# 建设项目环境影响报告表

项目名称: 二道区龙首温泉洗浴锅炉建设项目  
建设单位(盖章): 二道区龙首温泉洗浴  
编制日期: 2023 年 10 月

## 修改清单

## 环境影响评价报告书（表）技术评估会专家评审意见

图2-1 本项目水平衡图(t/a)

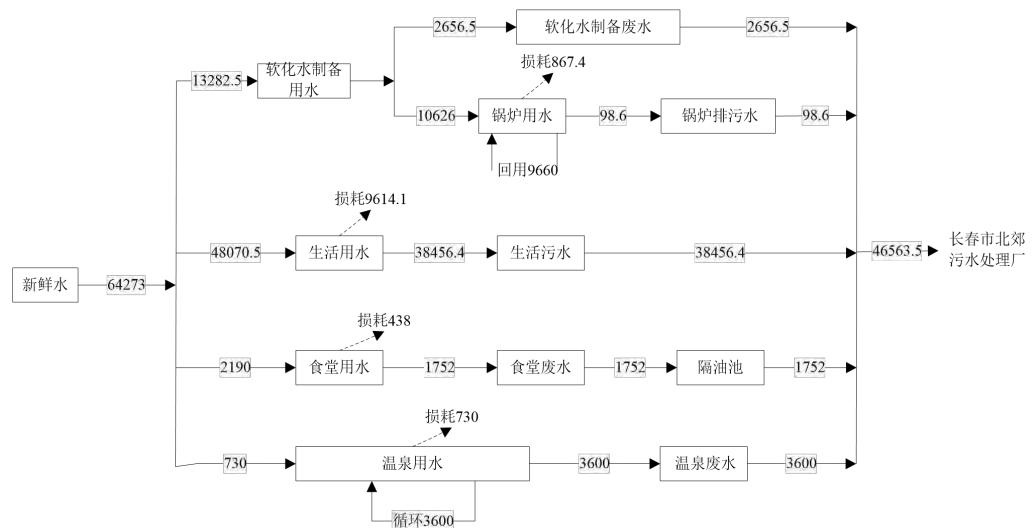
- 1、补充项目管控单元编码，充实“三线一单”符合性分析 P2-5。
- 2、结合项目所在建筑布局进一步充实选址合理性分析 P2。
- 3、完善工程组成，补充软化水设备处理能力，复核天然气用量、锅炉用水，补充水平衡图，明确软化水制备排污水去向。
- 4、结合吉林省生态环境厅《关于进一步明确建设项目主要污染物排放总量审核有关事宜的复函》，充实总量内容。p15、16
- 5、补充天然气成分分析表 P7，并按照成分表复核燃气锅炉源强 P17-19，明确烟囱高度要求。
- 6、按声环境导则完善源强内容，按室内噪声源距离厂界及敏感目标距离分别预测，复核噪声预测结果 P22-24，充实废气及噪声对最近居民环境影响分析内容。
- 7、校核全文文字内容（如双辽污水厂）P36，规范附图附件。
